6. SCHEDA ATTUATIVA VARIANTE N. 1  
SCALE VARIE

Oggetto: Comune di Sedico (BL).  
Piano Regolatore Generale - Variante n. 12.  
Approvazione con modifiche d'ufficio.  
Art. 45 - L.R. 27/6/85, n. 61.

**Oggetto:** Comune di Sedico (BL).  
Piano Regolatore Generale.  
Variante n. 12.

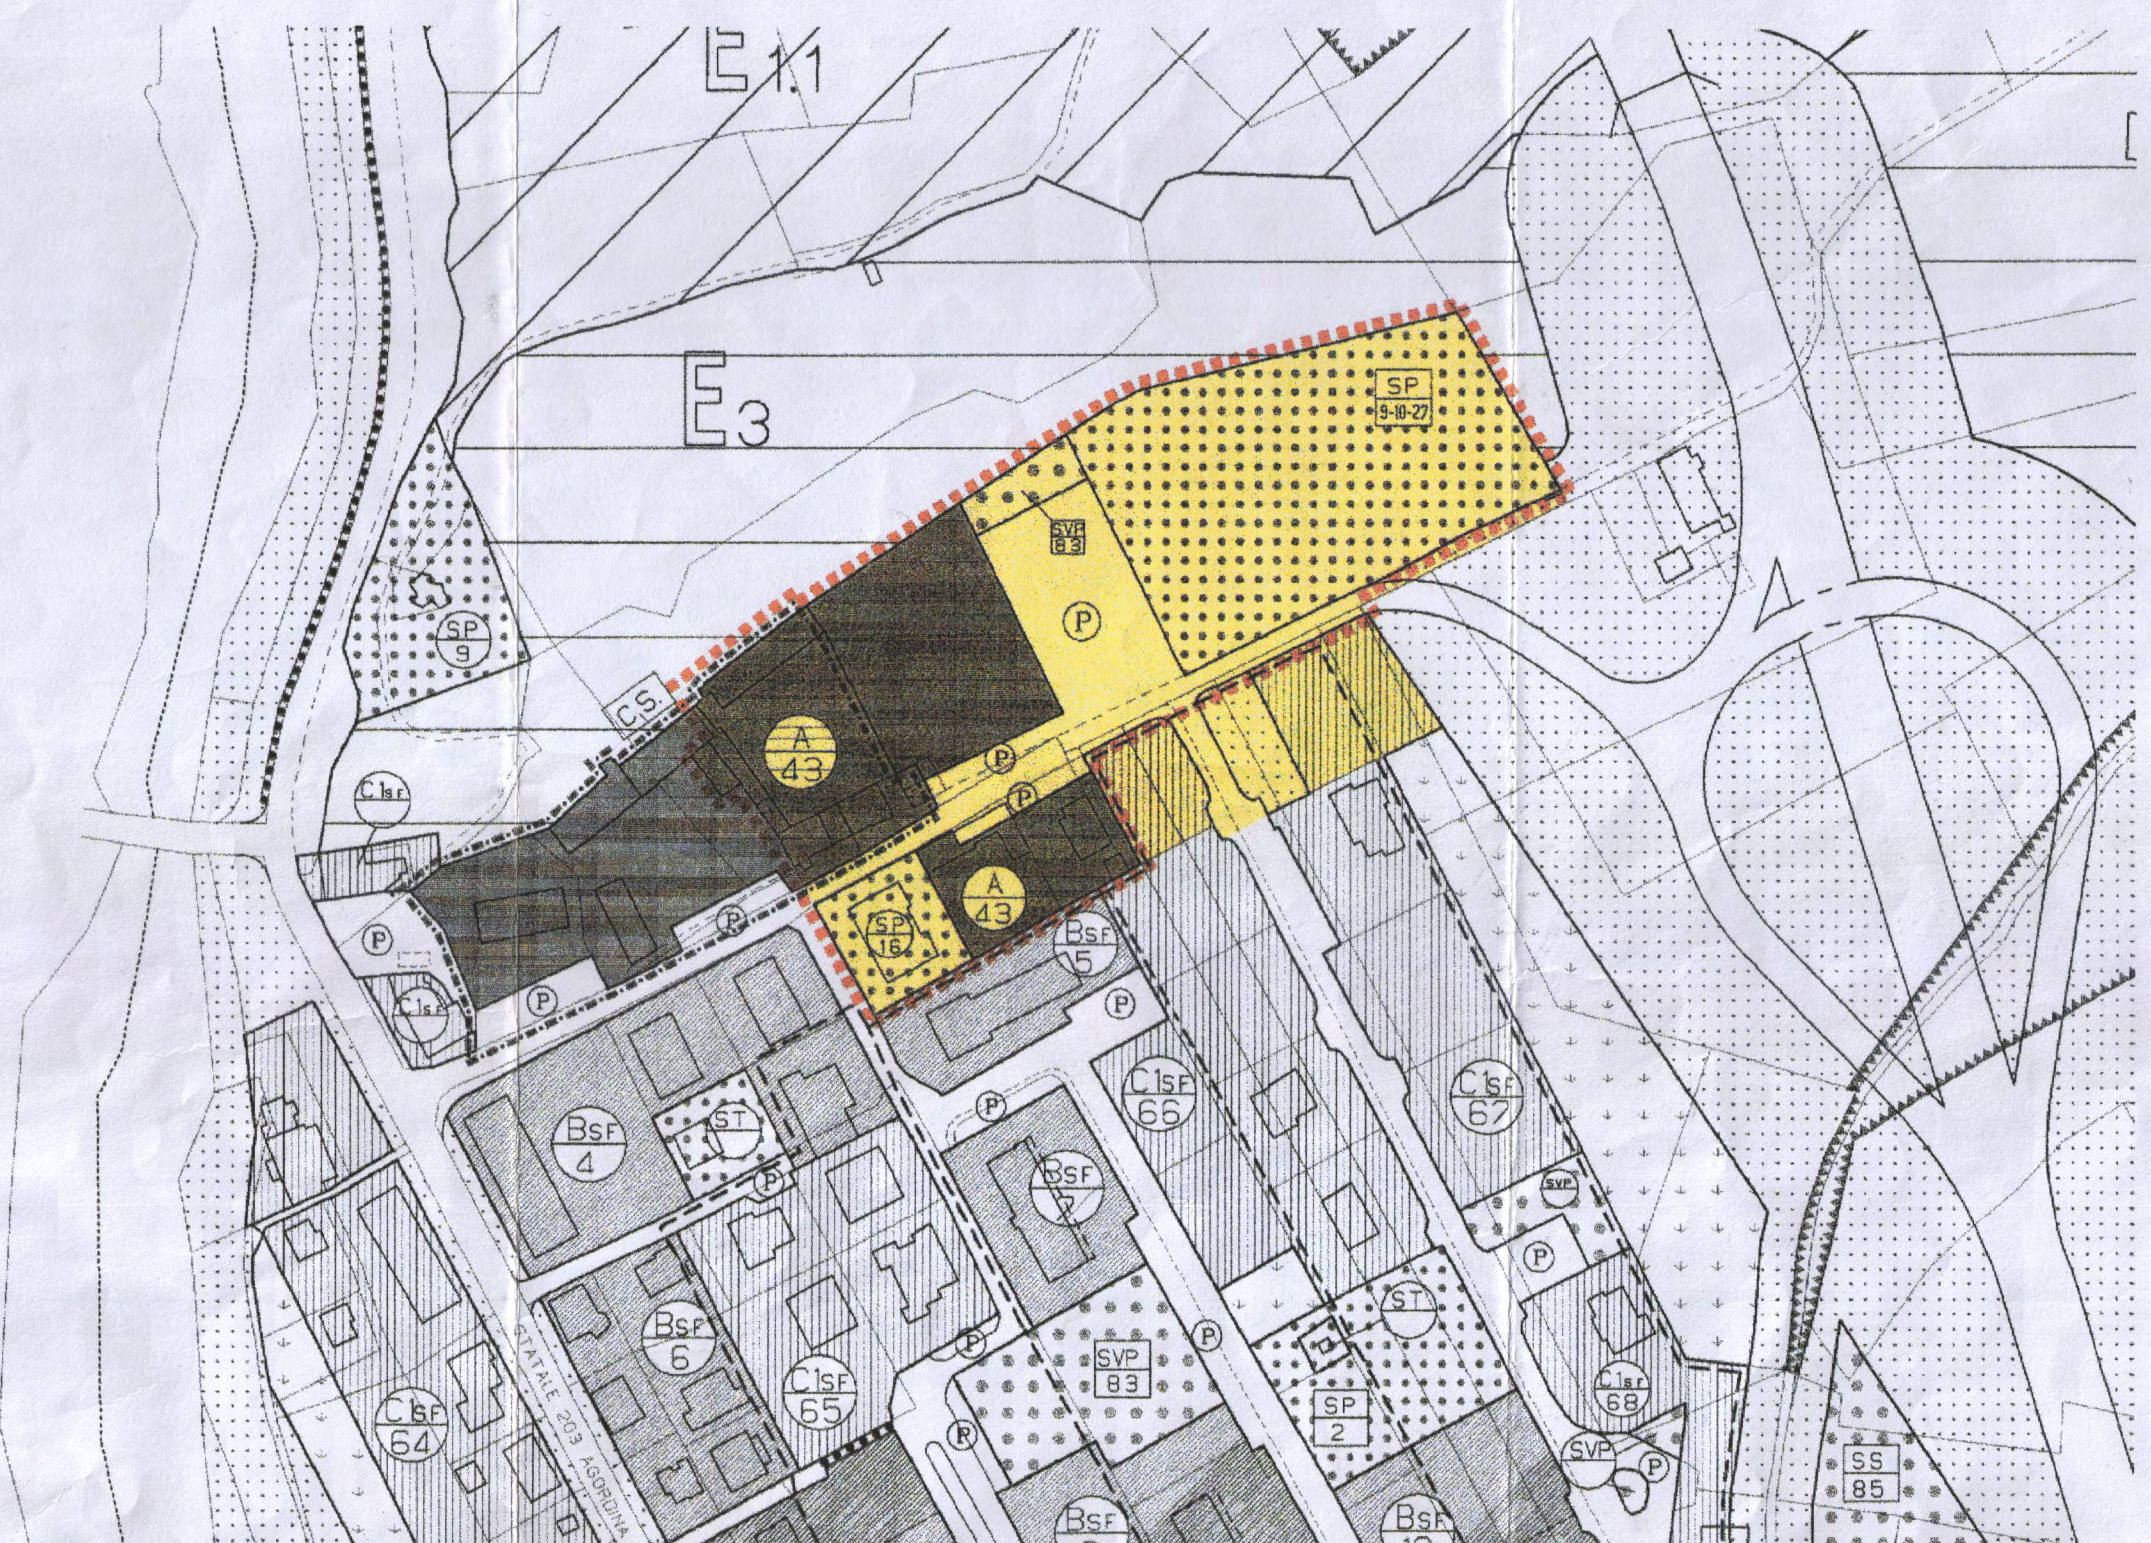
1. Relativamente alla variante identificata con il n. **1** nel prospetto sopra riportato, e con riferimento alla tavola "4. ZONIZZAZIONE DI P.R.G. VIGENTE ED IN VARIANTE SU BASE CARTA CATASTALE" e alla tavola "6. SCHEDA ATTUATIVA VARIANTE N. 1", si prescrive quanto segue:

- a) l'area campita in colore **blu** e classificata "A/43" nella proposta di variante viene riclassificata z.t.o. "C2", in quanto si tratta di un'area inedificata, da considerarsi più propriamente zona di completamento secondo la definizione del D.M. n. 1444/68 e dell'art. 24 della L.R. 61/1985. Si confermano comunque le previsioni puntuali stabilite nella tavola "6. SCHEDA ATTUATIVA VARIANTE N. 1", predisposta ai sensi dell'art. 9, comma 2, punto 3, della citata L.R. n. 61/1985, prescrivendo però che gli interventi siano sottoposti a generico "strumento urbanistico attuativo" anziché a "piano di recupero di iniziativa privata". La fisionomia dei nuovi fabbricati dovrà infine essere armonizzata a quella dei fabbricati contermini posti nella zona "A/43",

di particolare pregio e sui quali sono in corso interventi edilizi sotto la supervisione dalla Soprintendenza.

- b) l'area campita in colore **rosso** e classificata "A/43" nella proposta di variante viene riclassificata z.t.o. "B", in quanto si tratta di un'area parzialmente edificata, da considerarsi più propriamente zona di completamento secondo la definizione dei citati D.M. n. 1444/68 e art. 24 della L.R. 61/1985. Si confermano comunque le previsioni puntuali stabilite nella tavola "6. SCHEDA ATTUATIVA VARIANTE N. 1".

- c) per quanto riguarda l'area campita di **verde** e classificata "F-SP 9-10-27", considerato il contesto ambientale di pregio e la quinta arborea percepibile dalla strada, si prescrive che, in sede di predisposizione del progetto, la sagoma dei nuovi edifici, con la sola esclusione dell'eventuale campanile, non copra il profilo (skyline) del rilievo posto alle spalle del previsto complesso parrocchiale. Si confermano comunque le previsioni puntuali stabilite nella tavola "6. SCHEDA ATTUATIVA VARIANTE N. 1", prescrivendo però che gli interventi siano sottoposti a generico "strumento urbanistico attuativo" anziché a "piano di lottizzazione", considerato che si tratta di un'area destinata interamente ad attrezzature di interesse comune.
